## 太田川ダムの堆砂に関する公開質問書に対する回答

## 原野谷川農地防災ダムに関する追加質問への回答

図-1

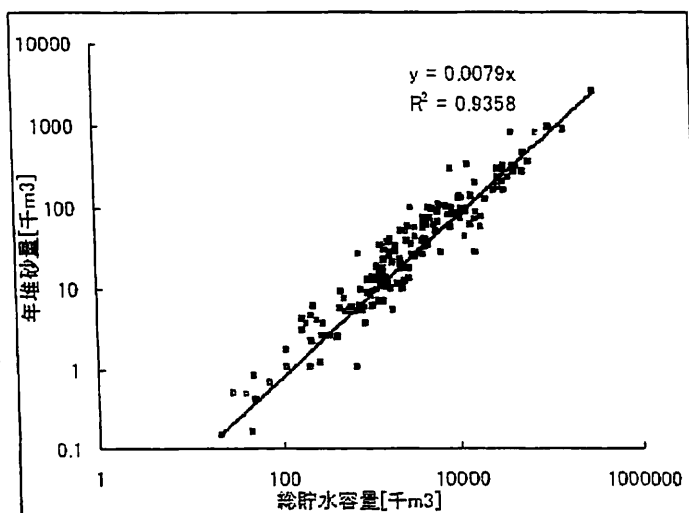
わしいかのような発言をされました。しかし意見書第2図に示されたH11年のデータではR2は0.757、又10月28日付けで土木部がH14年のデータによって計算された結果でもR2は0.7606で、席上土木部の責任者は相関があることを認めました。A委員はこの事実をみとめられますか。

また新潟大学工学部大熊研究室の渡辺が今春まとめた修士論文では、H11年の国土交通省の報告にある、堆砂率10%以上の全251ダムではR<sup>2</sup>は0.9358です。図-1を御覧下さい。

回答) 県では、平成14年の全国ダムの堆砂データを用い、平成11年度の堆砂率10%以上、総貯水容量100万m<sup>3</sup>以上で発電ダムを除く貯水目的の70ダムと同じダム(付属資料2)を選定してグラフを作成(付属資料3図1)し、ほぼ同様の結果が得られたことから、年堆砂量と総貯水容量に相関が幾分みられるとしました。しかし、堆砂率10%以上という制限を除外すれば相関が非常に低い(付属資料3図2)と考えておりますので、県は、年堆砂量と総貯水容量に相関があるとは認めておりません。もし、年堆砂量と総貯水容量の間に相関があれば、堆砂率を制限する必要はないと考えます。

図 - 2

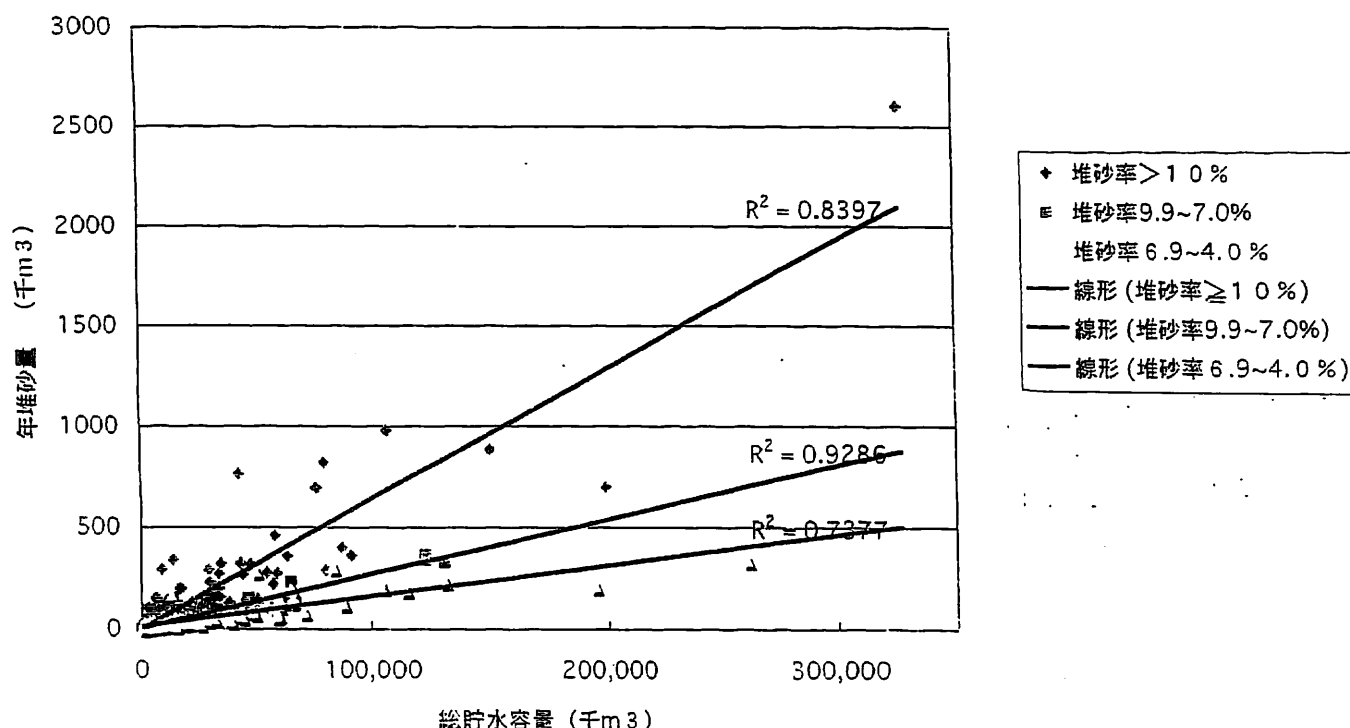
堆砂率 10%以上のダム群だけでなく、堆砂率 9.9~7.0%、堆砂率 6.9~4.0%のダム群でも年堆砂量は総貯水容量に正比例しています。相関係数  $R^2$  はそれぞれ 0.8397、0.9286、0.7377 と、十分相関のあることを示しています（第 2 の群では北海道沙流川水系の二風谷ダムは除外しました。建設後僅か 1 年で 7.6%も埋まっているからです）。私どもが太田川ダムの堆砂予測を検討するにあたって、堆砂率 10%以上のダム群を選定したのは少しも不自然ではなく、再三言うようにその群に太田川ダムの堆砂計算に用いられた原野谷川ダムが含まれているからです。

土木部は、「堆砂率 10%以下のダムでは相関がないから年堆砂率と総貯水容量との間には相関がない」「10%以上のみを対象とするのは不自然」という間違っただ主張を撤回されますか。

回答) 堆砂率が4%以上で発電ダムを含むダムを堆砂率の割合で3つのグループで分類したダム群が、おのおの堆砂量と総貯水容量の間に相関があるとすることに特別な意味があるとは思いません。

当初除外していた発電ダムを対象とすることや堆砂率4%以上で3つのグループに分類することが、どのような科学的根拠に基づくものなのかわかりません。また、堆砂率4%未満のダムは経過年数が少ないものと仮定して、根拠が不明な堆砂速度の「ゆらぎ」で切り捨てていることも理解できません。

県では、10月28日の第4回事業評価監視委員会で回答しましたとおり、堆砂率の制限を除外した総貯水容量100万m<sup>3</sup>以上の発電ダムを含まない525のダムを対象とした結果（付属資料3図2）から、年堆砂量と総貯水容量の間の相関は非常に低いと考えます。

質問 6 総貯水容量と年堆砂量との相関関係の実用的価値について

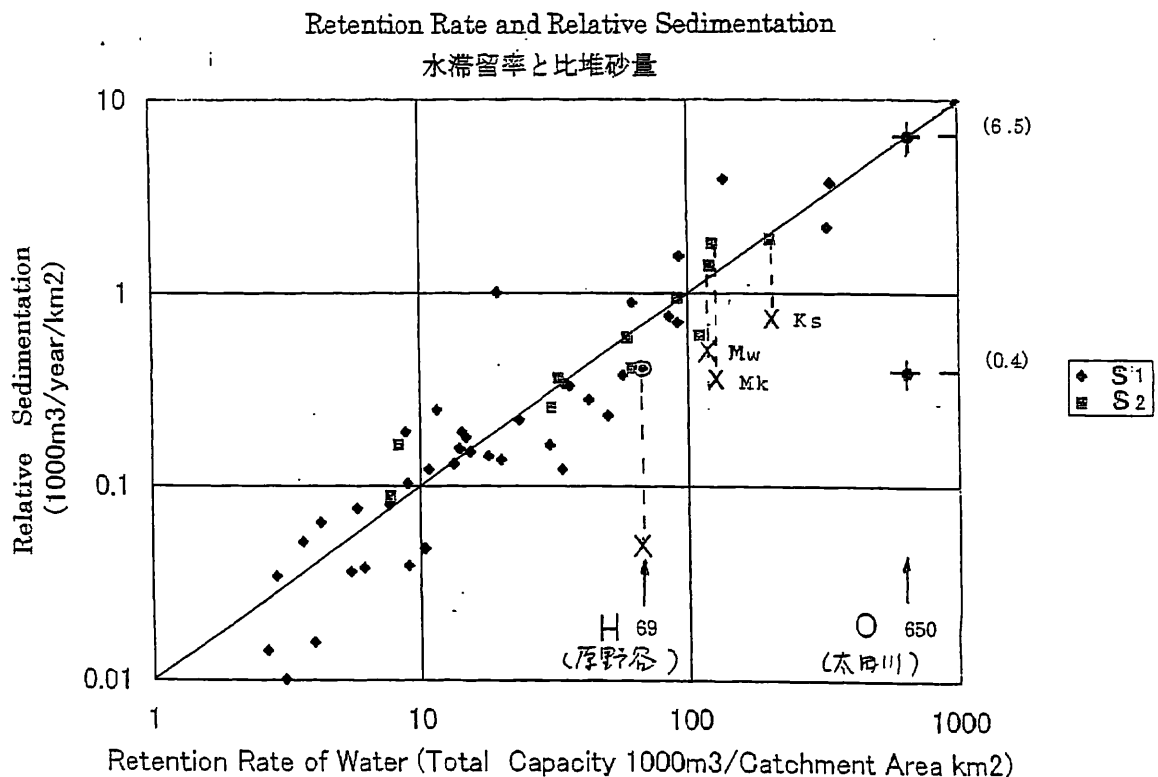
以上のように多くのダム群をその全堆砂率によって幾つかのグループに分けると、全堆砂率4%以上の3個のグループ内部では総貯水容量と年堆砂率との間に高い相関があることが証明されました。その結果を利用すると、ダムの堆砂の予測制度を大きく上げることができます。予測が問題となっているダムについて、近隣の諸条件の類似した既設ダムの実績から、当該ダムがどのグループに属する可能性が最も高いかを判定することが可能です。そのグループ内での上記関係を利用すれば当該ダムの比堆砂量は容易に推測できます。この方法の有効性を過去の実績について以下に示します。

岡本、山内(2002年)の論文にあるとおり、上記の関係は比堆砂量と近似的水滞留率の関係に変換できます。それが次ページの第3図ですが、この図に天竜川水系の美和、松川、小渋の3ダム、および太田川ダムの堆砂予測に用いられた原野谷川の比堆砂量予測値(x)と実測値(■、原野谷川は○)とが対比されています。もしこれらのダムの堆砂容量が計算された時、この関係がわかって計算に使われていたら見積もりの誤差は遥かに少なく済んだのは一目瞭然です。(近似的水滞留率=総貯水容量/集水面積はあらかじめ計算できます)。実際は次の表のとおりのが起こりました。

太田川ダムの堆砂予測は新たな観点からやりなおすべきではありませんか。

回答) 総貯水容量と年堆砂量の間に相関があるとは認めておりません。ダムの堆砂予測は、流域条件が類似する近傍ダムの堆砂実績から推定する方法が妥当と考えており、これに基づき太田川ダムの堆砂量は、近傍類似水系の原野谷川ダム、笹間川ダムの堆砂実績をもとに推定しております。

また、岡本・山内（2002年）の意見は、全国的に堆砂が著しい50ダム（うち7割が発電ダム）を対象とした解析であり、これには原野谷川ダムは含まれておりません。
